Service Bulletin

Bypass-Ventil

30085A03

ÄNDERUNG BYPASS-VENTILSCHAFT ART.-NR. 460 190 253

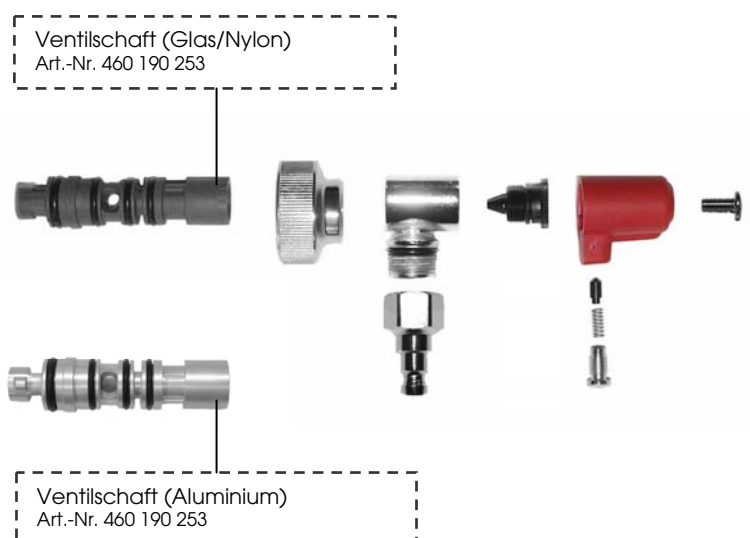
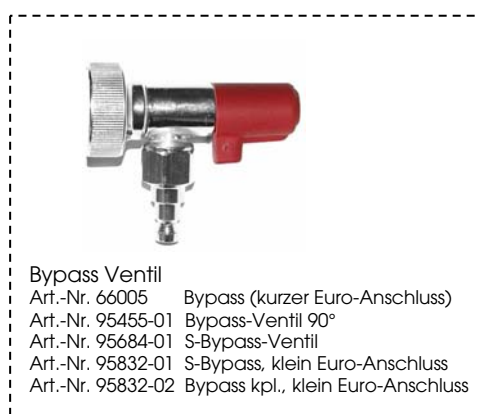
Interspiro verfügt über einige Erfahrungsberichte hinsichtlich der Undichtheit bei den Bypass-Ventilen. Der derzeitige Bypass-Ventilschaft ist aus glasfaserverstärktem Nylon-Material hergestellt. Nach einer gewissen Gebrauchsdauer kann bei einigen Ventilschäften eine Undichtheit auftreten. Es ist nicht möglich, diese Undichtheit bei der 100%igen Dichtprüfung während der Produktion festzustellen, da sie sich erst im Laufe der Zeit langsam entwickelt. Diese innere Undichtheit hat keinen Einfluss auf die Funktionalität des Bypass-Ventils, jedoch wird die Luftversorgungsdauer vom Tauchgerät etwas reduziert.

Um der Möglichkeit einer solchen langsam auftretenden Undichtheit vorzubeugen, wurde das Material in des Ventilschaftes von glasfaserverstärktem Nylon auf Aluminium geändert

Der neue Aluminium-Schaft kann unter der Artikel-Nummer 460 190 253 bestellt werden.
